**AVIS RELATIF À LA PROTECTION
CONTRE LES EVENTUELS EFFETS NOCIFS ET NUISANCES
PROVOQUÉS PAR LES RAYONNEMENTS NON IONISANTS
GÉNÉRÉS PAR DES ANTENNES ÉMETTRICES STATIONNAIRES**

Commune : VIROINVAL - Exploitant : ORANGE

Référence exploitant : 046N1_3 / 32046N1_1 / 42046N1_1 / 52046N1_1

Rapport n° 1933 / 2025

Figure 1 : Vue en plan des lieux de séjour et des points de contrôle

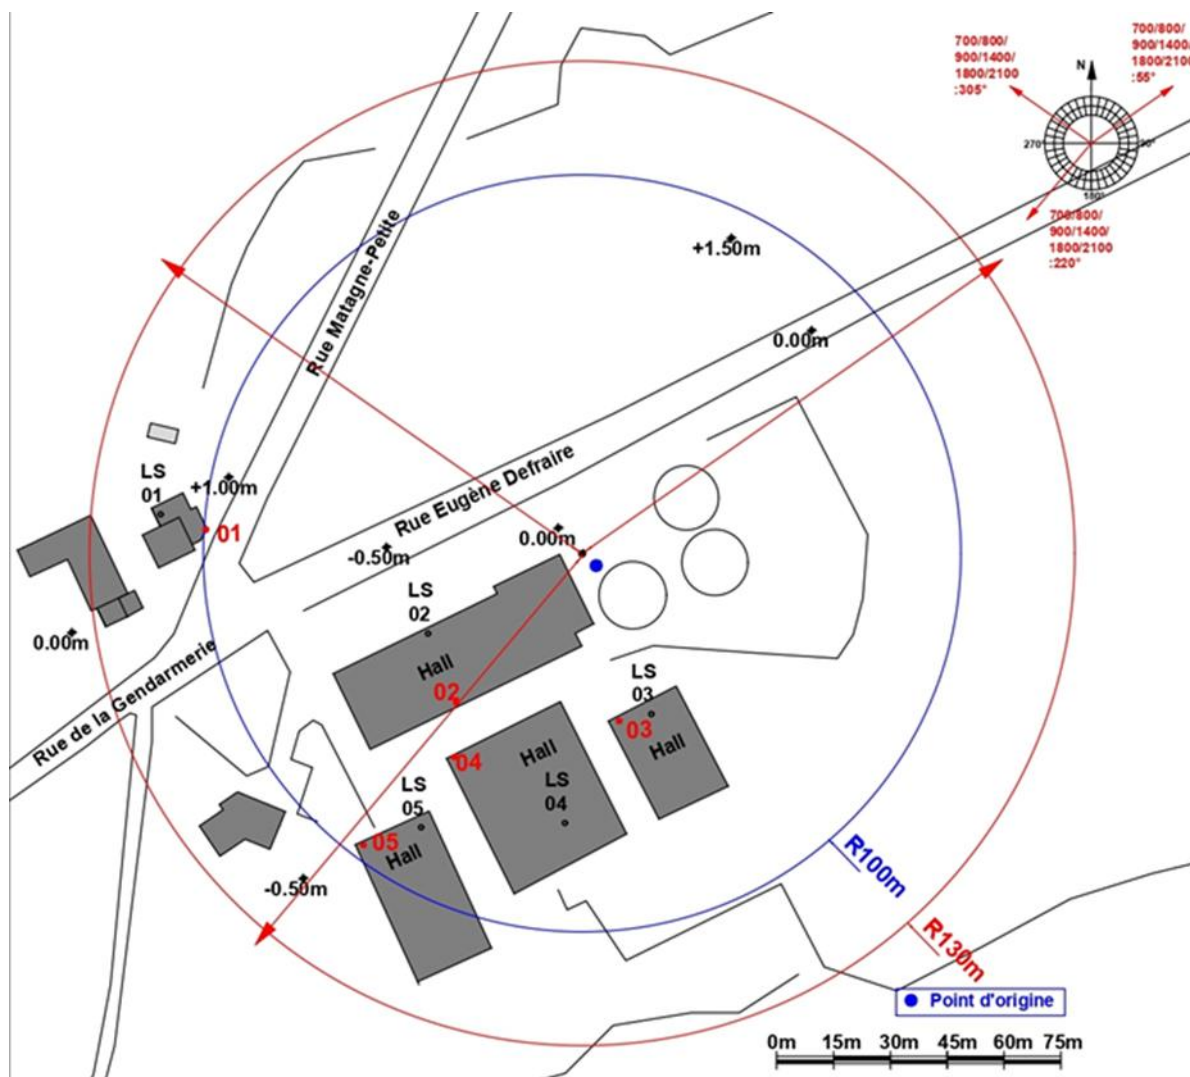
N° point de contrôle	LS	Atténuation (dB)	Indice d'exposition relatif à la limite par installation IE_i
1	LS01	3,0	0,035
5	LS05	3,0	0,023
4	LS04	3,0	0,018
2	LS02	3,0	0,018
3	LS03	3,0	0,004

En ce qui concerne les antennes de l'installation mentionnées dans le tableau 1, la distance maximale à laquelle la limite pourrait être atteinte, à l'extérieur, est égale à 84,7 m. S'il n'y a pas de LS à une distance inférieure, les antennes respectent forcément la limite d'immission.

Dans le cas des LS situés à l'intérieur des bâtiments, une atténuation d'obstacle est prise en compte et il en résulte que la distance maximale à laquelle la limite pourrait être atteinte se réduit à 60,1 m.

Figure 2 : Vue en plan des installations d'antennes dans un rayon de 300 mètres autour de l'installation faisant l'objet de la demande d'avis

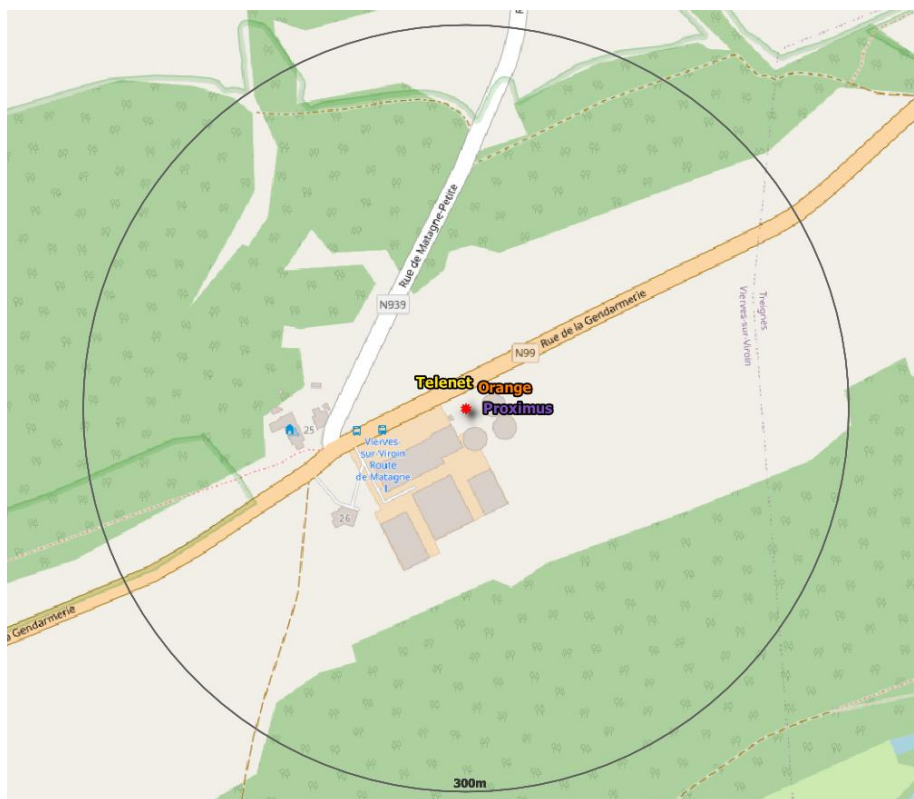
- il y a au plus 4 installations d'antennes émettrices stationnaires présentes dans la zone d'évaluation de 300 mètres de rayon représentée dans la figure 2, y inclus l'installation référencée dans le paragraphe 2 : la limite cumulative définie à l'article 4, §2 du décret est nécessairement respectée dans les lieux de séjour à l'intérieur de la zone d'évaluation de 300 mètres de rayon ;
- il y a exactement 5 installations d'antennes émettrices stationnaires présentes dans la zone d'évaluation de 300 mètres de rayon représentée dans la figure 2, y inclus l'installation référencée dans le paragraphe 2 et il existe, pour 3 ou 4 de ces installations, un avis attestant le respect de la limite abrogée de 3 V/m : la limite cumulative définie à l'article 4, §2 du décret est nécessairement respectée dans les lieux de séjour à l'intérieur de la zone d'évaluation de 300 mètres de rayon ;

- c) dans tous les autres cas, il a été vérifié que la limite cumulative définie à l'article 4, §2 du décret n'est pas dépassée dans les lieux de séjour sur base du nombre d'installations localisées dans la zone d'évaluation de 300 mètres de rayon représentée dans la figure 2, de leur localisation ainsi que des données inscrites dans la figure 1 et au paragraphe 4 du présent avis et dans les avis attestant le respect de la limite par installation ou de la limite abrogée de 3 V/m relatifs aux autres installations reprises dans la figure 2.

Compte tenu des considérations ci-dessus, il apparaît que l'intensité du rayonnement électromagnétique généré, dans les lieux de séjour situés dans un rayon de 300 mètres autour de l'installation référencée dans le paragraphe 2, par l'ensemble des antennes émettrices stationnaires de l'ensemble des exploitants du même site d'antennes émettrices stationnaires respecte la limite fixée à l'article 4, § 2 du décret.
